Autorité environnementale

Avis délibéré de l'Autorité environnementale sur le projet de modernisation de la ligne ferroviaire Serqueux – Gisors (76, 27, 60, 78, 95)

n°Ae : 2015-12

Figure 4 : Plan de synthèse des aménagements (source : étude d'impact)

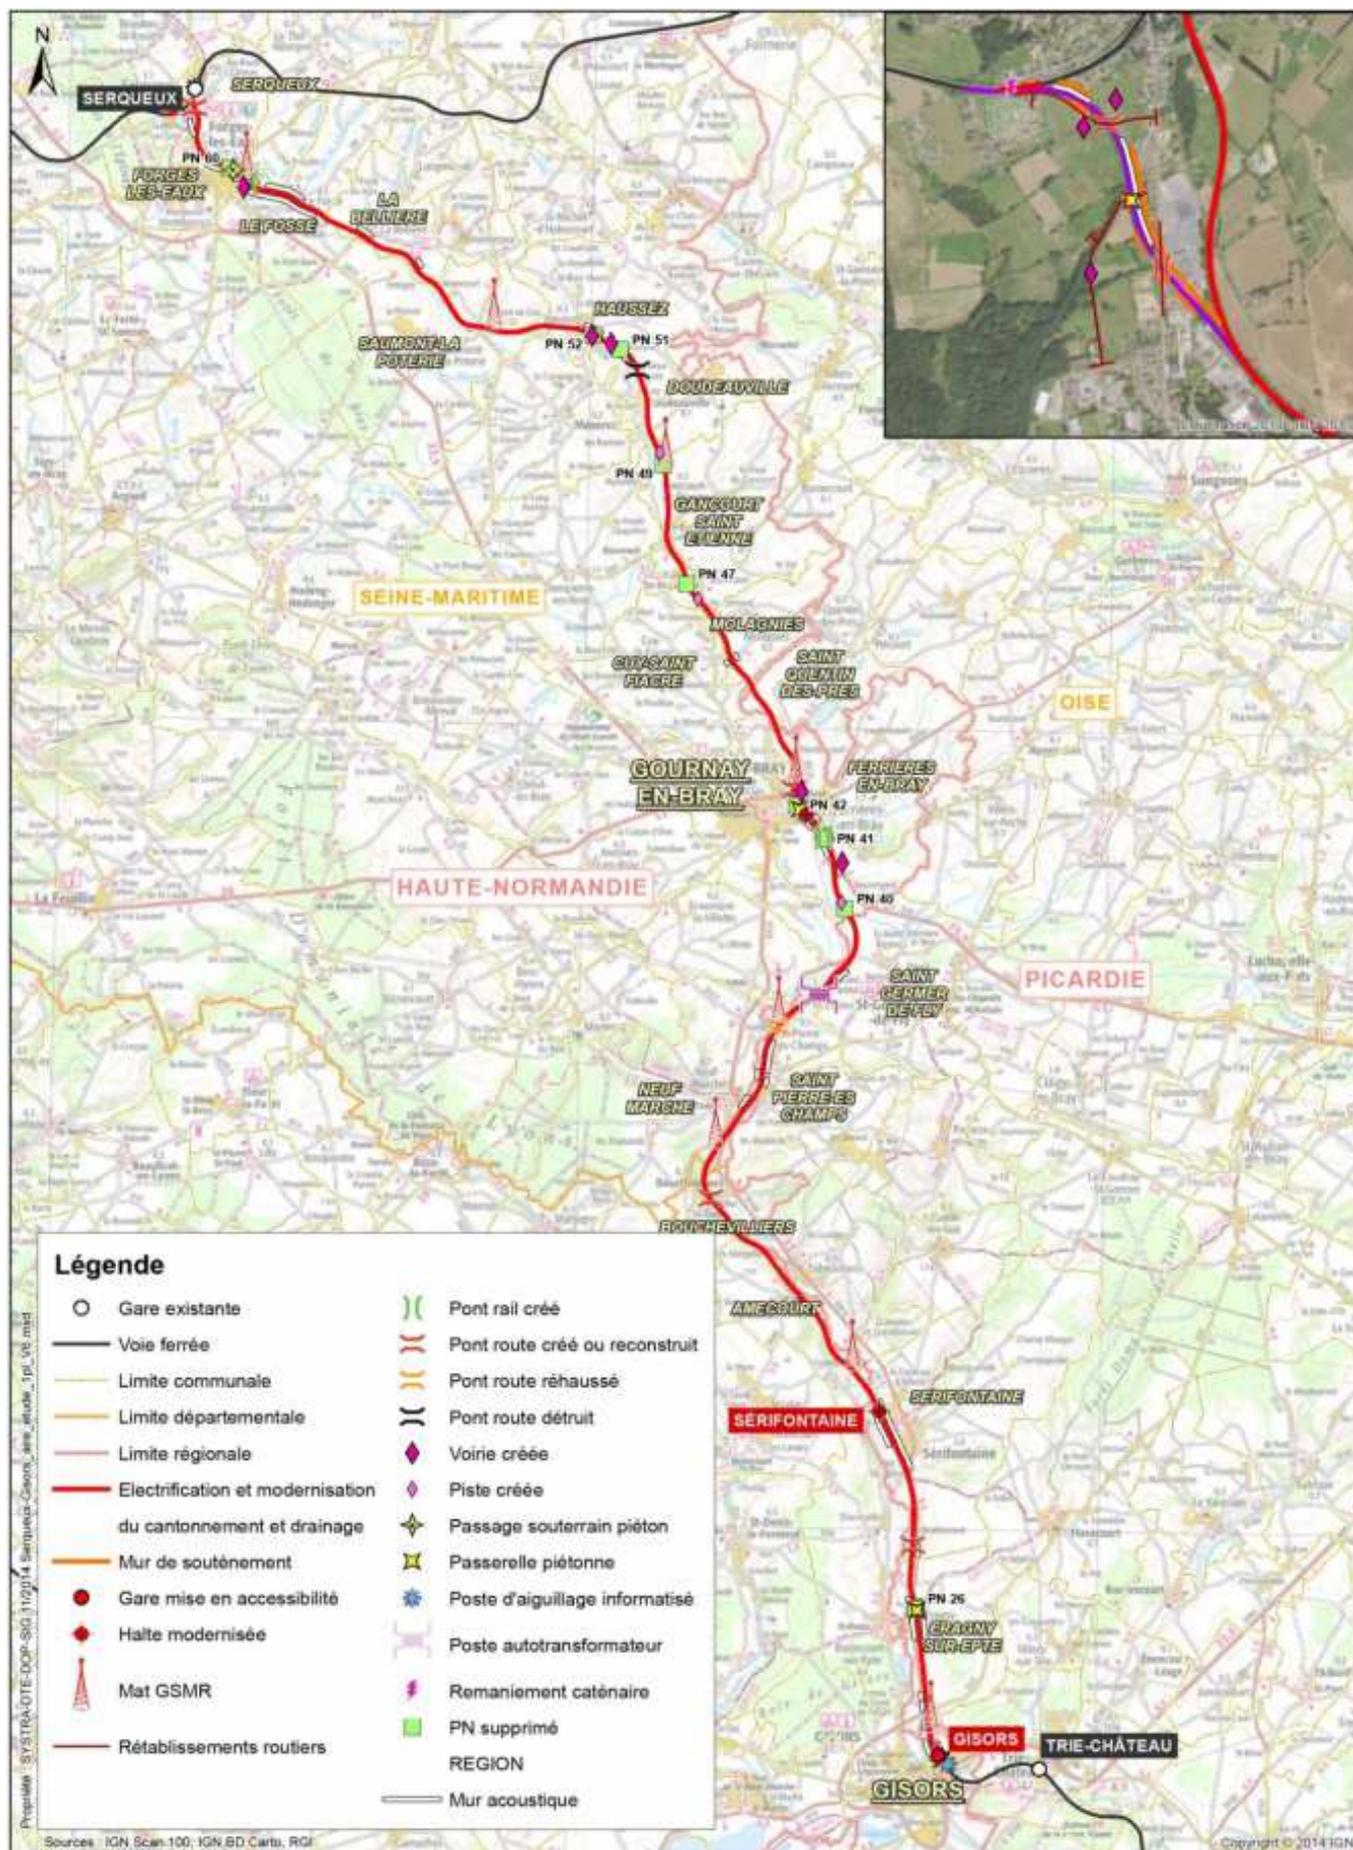
La pièce D du dossier présente de manière claire les plans généraux des aménagements prévus. Ces plans gagneraient cependant à être précisés, pour représenter autant que possible l'ensemble des aménagements prévus, et pour tenir compte des dernières évolutions du projet : bases de travaux utilisées pour le chantier, pylônes de télécommunication prévus, dispositifs d'assainissement, tracé pressenti par le maître d'ouvrage du projet de voie verte, itinéraires de transport exceptionnel, etc...

L'Ae recommande au maître d'ouvrage, pour la complète compréhension des aménagements prévus par les riverains, de préciser autant que possible les plans présentés en pièce D et de les mettre à jour en fonction des dernières évolutions du projet.
